Dotyczy: uzgodnienia planu sytuacyjnego projektu budowy chodnika wzdłuż ulicy Biedronki w Zielonce, gmina Białe Błota.

Zadanie: Budowa chodnika.

Opracowanie: Projekt zagospodarowania terenu.

Temat: projekt budowy chodnika wzdłuż ulicy Biedronki w Zielonce, gmina Białe Błota - o długości 430m.

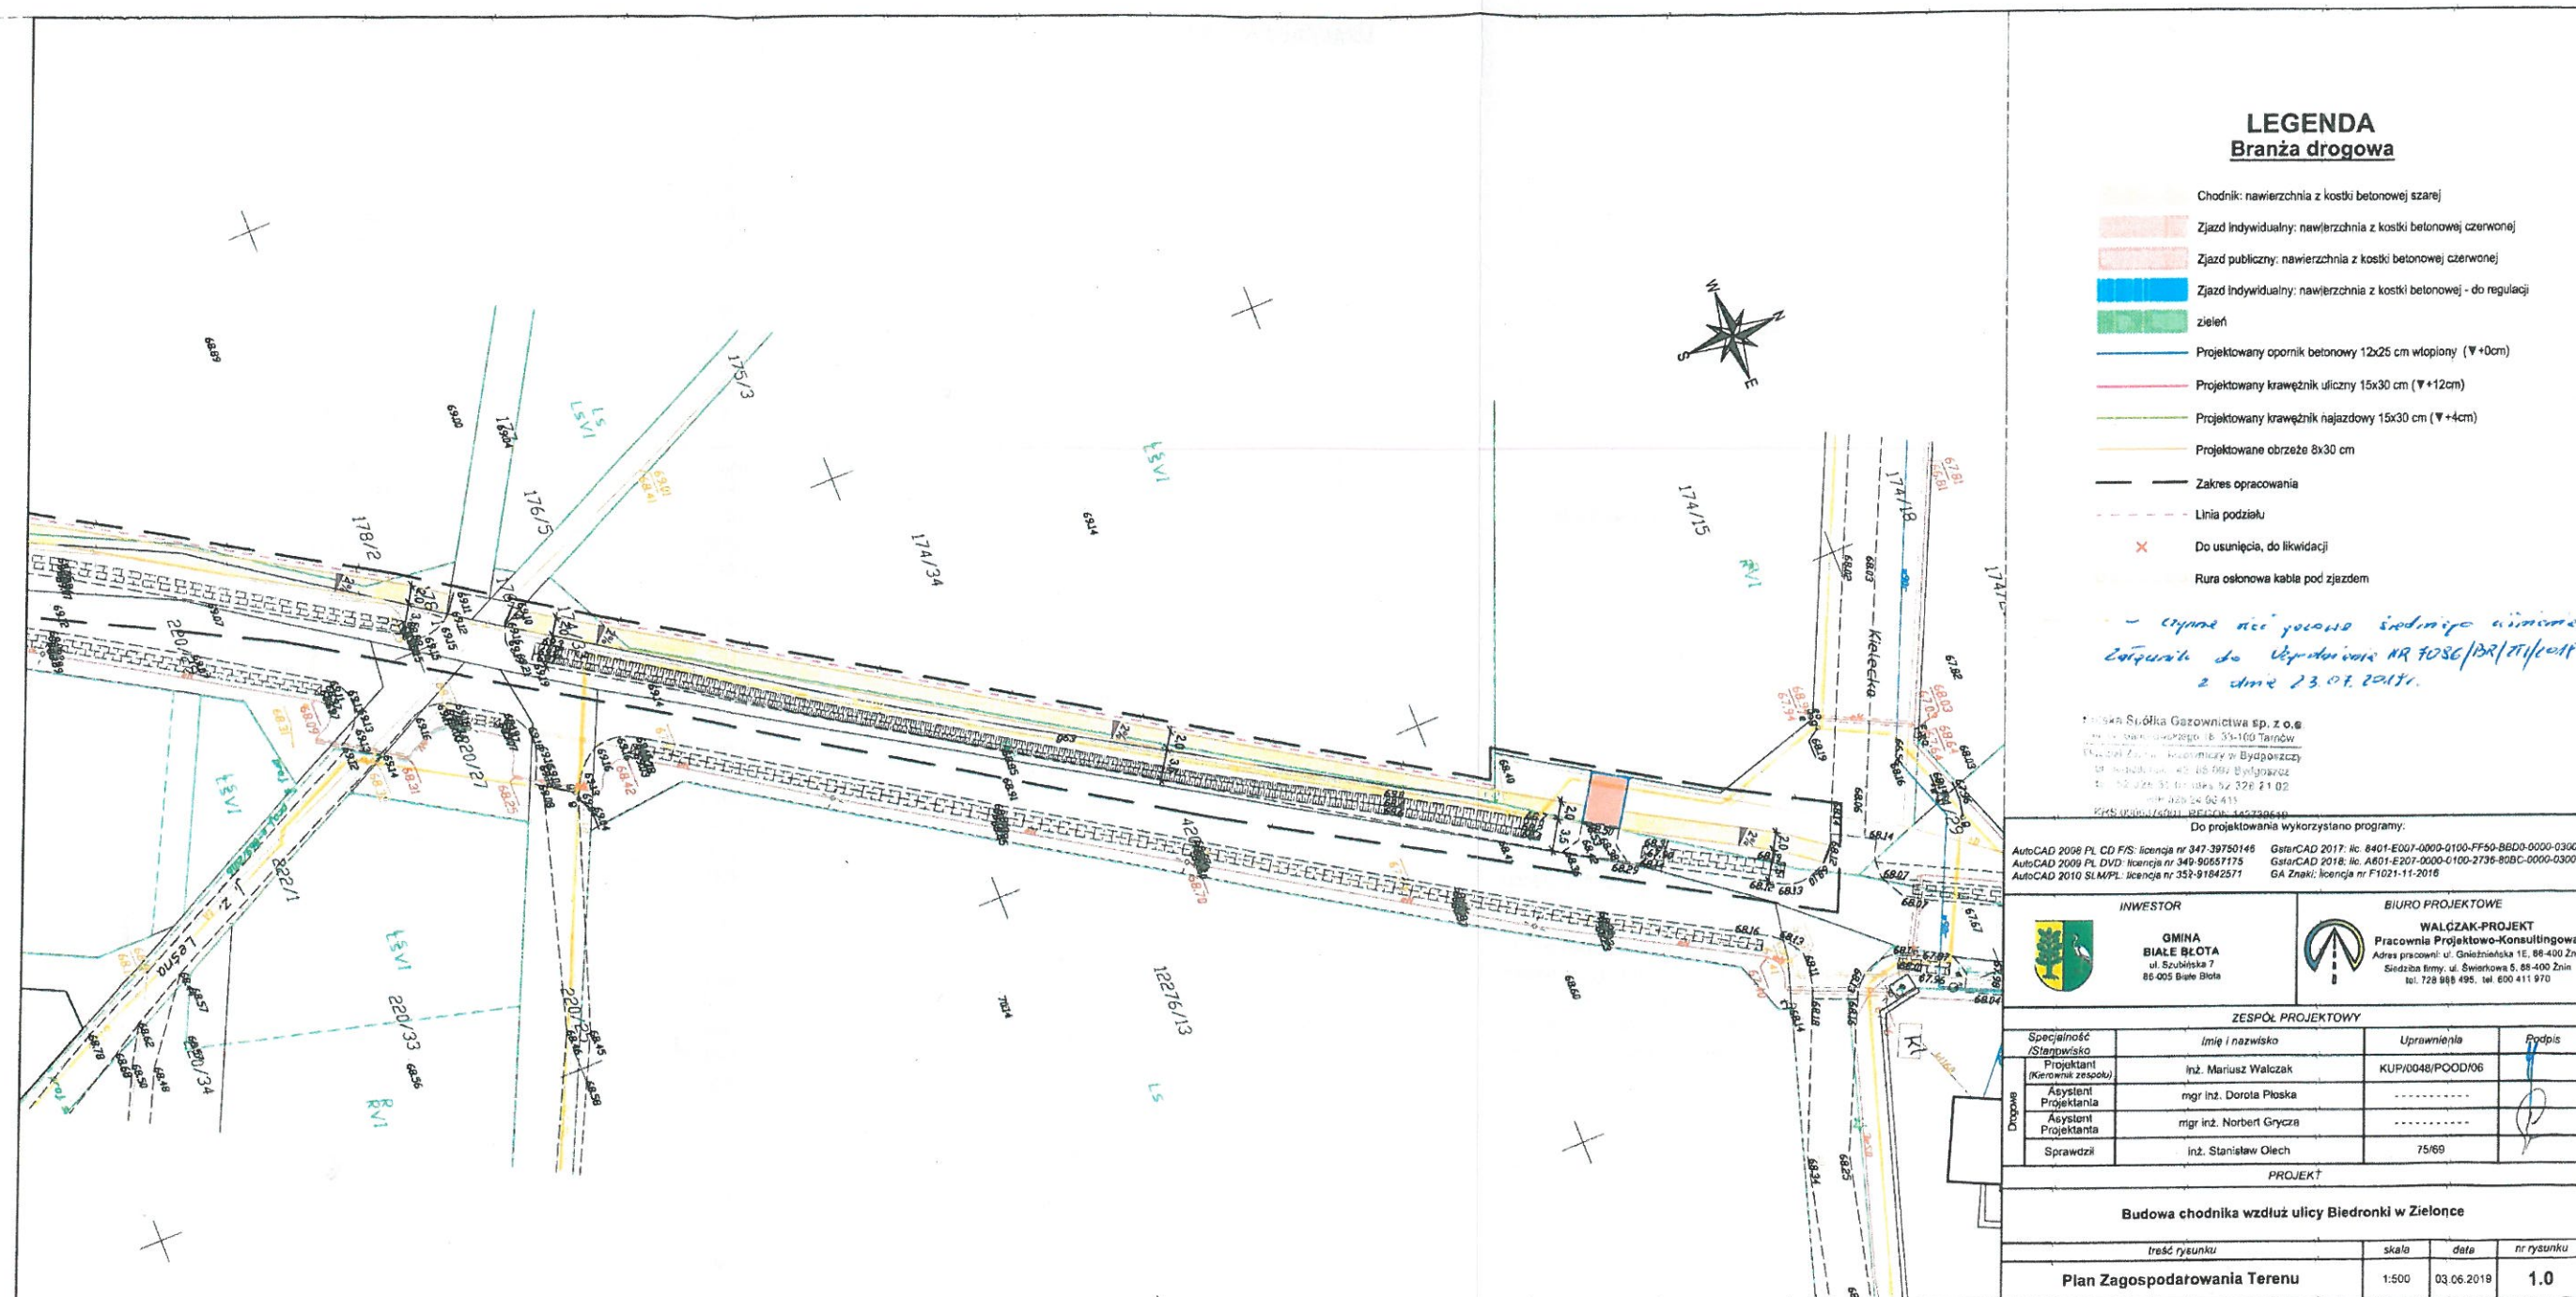
4. Istniejącą sieć gazową naniesiono orientacyjnie. Szczegółowy przebieg trasy sieci gazowej należy uzyskać na podstawie przekopów kontrolnych.
5. Zachować wymagane normami odległości w pionie i poziomie od czynnych i projektowanych sieci gazowych.

6. Zachować przykrycie sieci gazowej 0,8 do 1,2 m.
7. Nad siecią gazową w pasie 2m /1m w każdą stronę/ nie stosować nawierzchni betonowej zbrojonej.
8. Dokonać regulacji skrzynek armatury gazowej do projektowanego poziomu terenu.

9. Krawężniki należy lokalizować w odległości min. 0,5 m. od sieci gazowej. W przypadku konieczności lokalizacji na trasie gazociągu, krawężniki należy montować na ławie tłuczniowej z wyłączeniem odcinków, na których występuje armatura gazowa typu zasuw, kurki.

13. Przedłożona mapa, potwierdzona pieczęcią PSG stanowi integralną część uzgodnienia.
14. Uzgodnienie jest ważne przez okres 24 miesięcy od daty jego wydania.

treść rysunku	skala	data	nr rysunku
Plan Zagospodarowania Terenu	1:500	03.06.2019	1.0

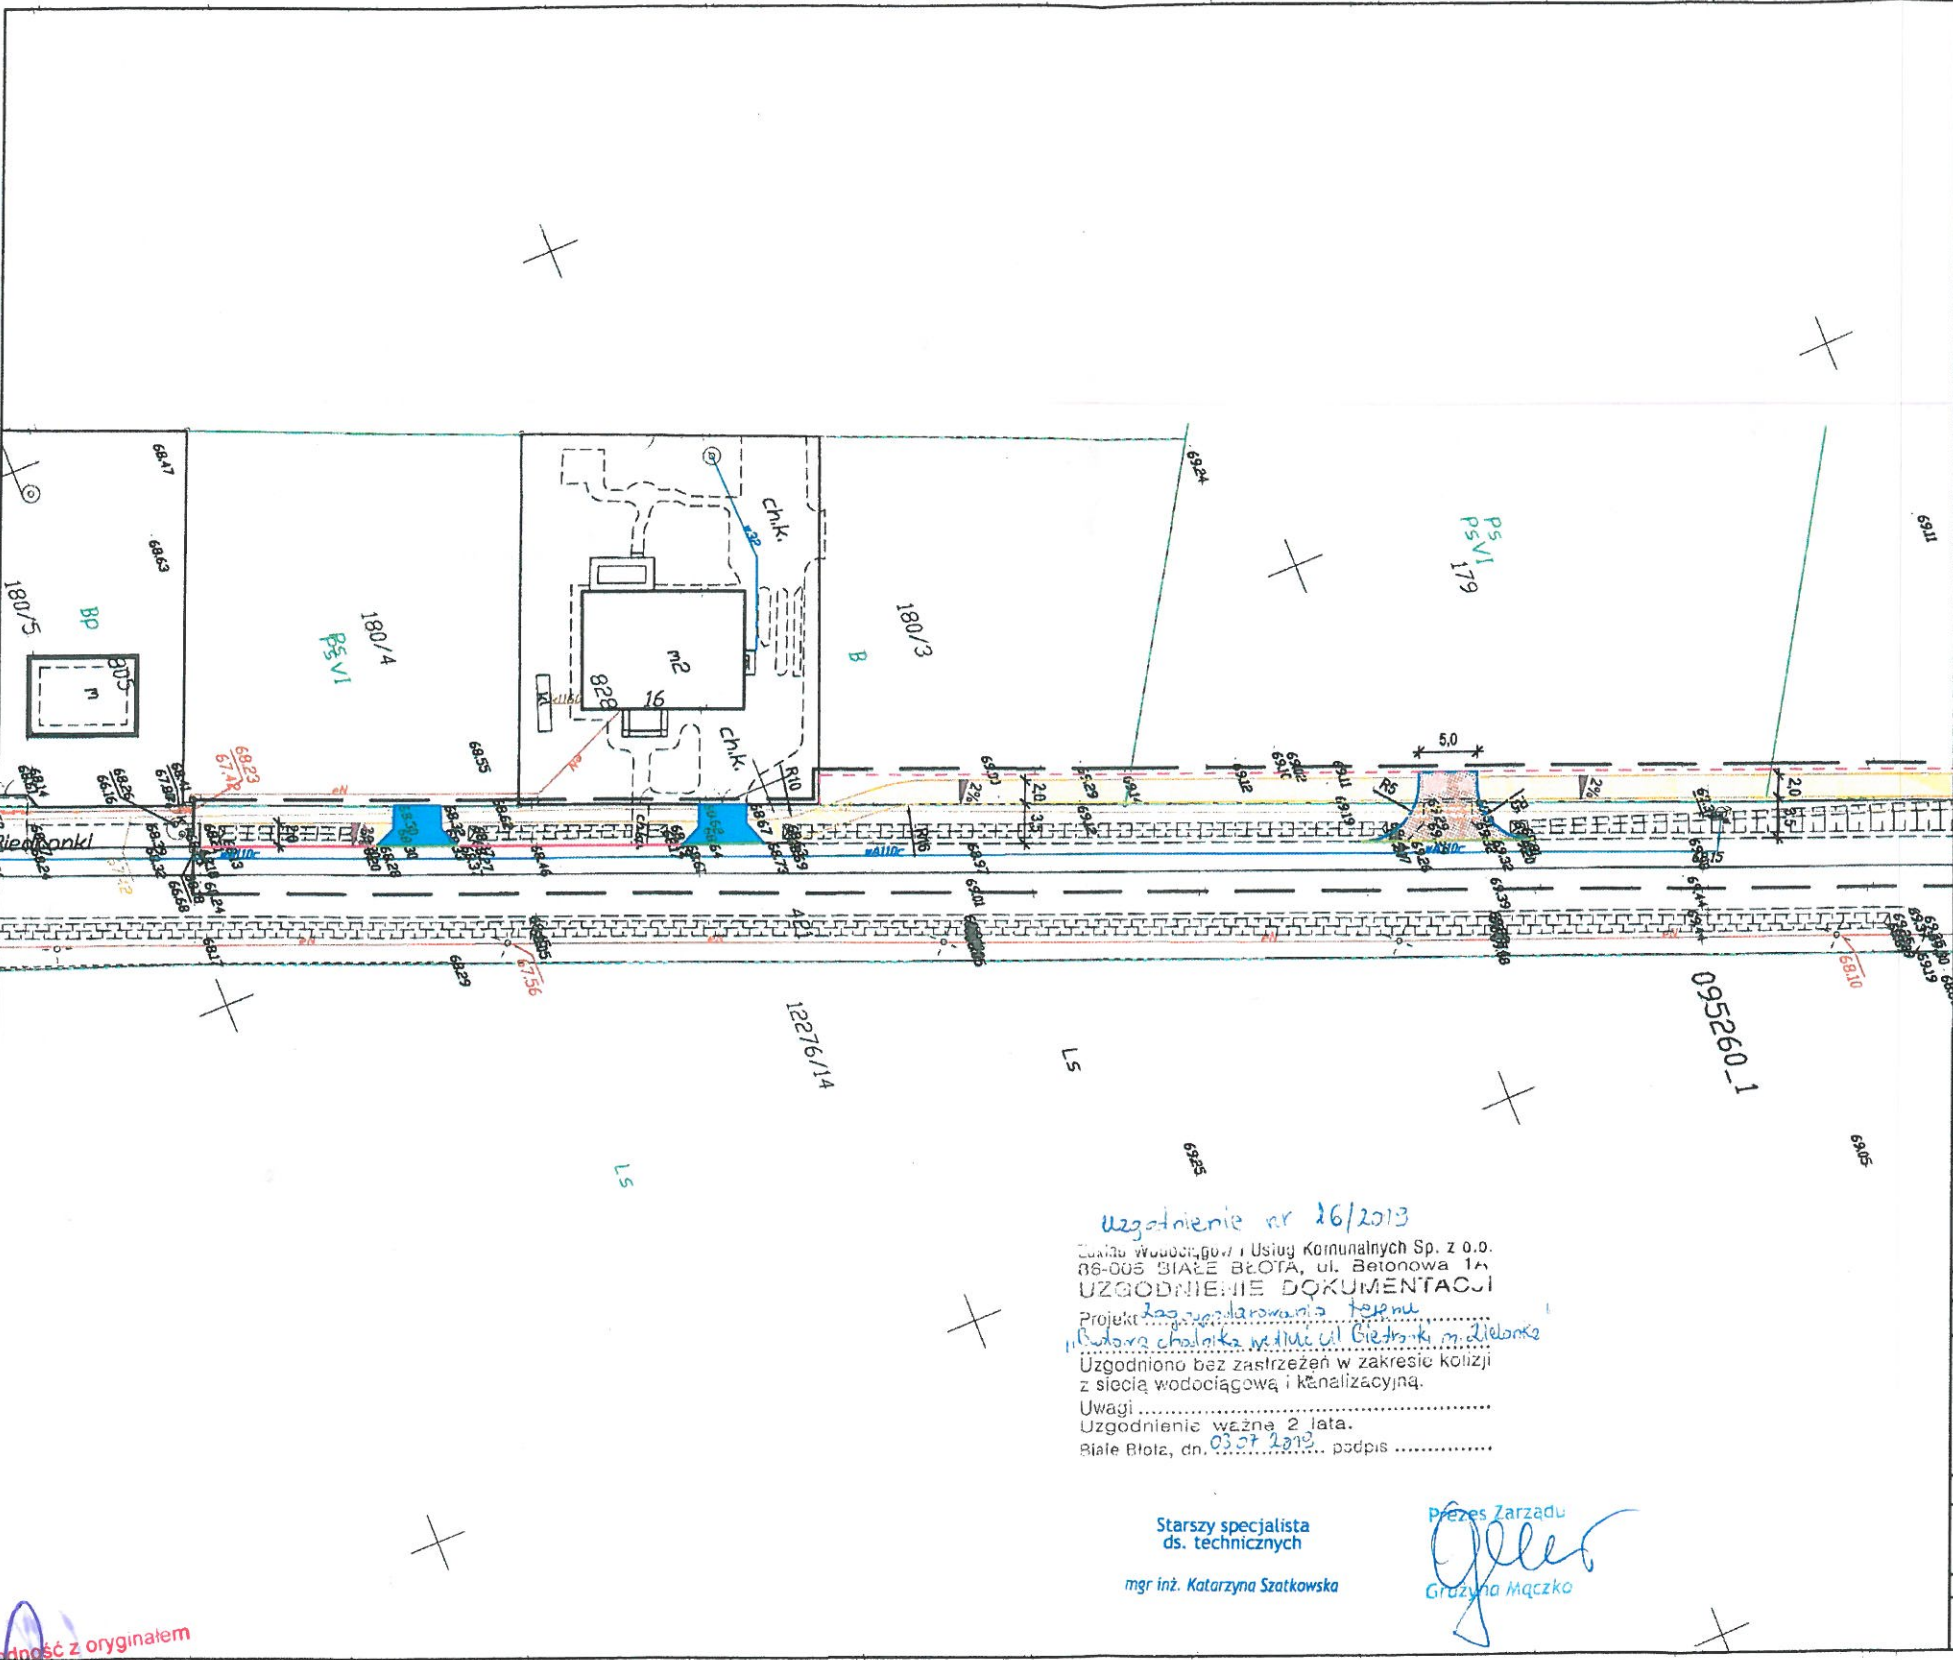
uzgodnienie nr 16/2013  
Zakład Wykonawczy i Usług Komunalnych Sp. z o.o.  
86-005 BIAŁE BŁOTA, ul. Betonowa 1A  
UZGODNIENIE DOKUMENTACJI  
Projekt zagospodarowania terenu  
Budowa chodnika wzdłuż ul. Biedronki w Zielonce  
Uzgodniono bez zastrzeżeń w zakresie kolizji  
z siecią wodociągową i kanalizacyjną.  
Uwagi.....  
Uzgodnienie ważne 2 lata.  
Białe Błota, dn. 03.07.2019 podpis .....
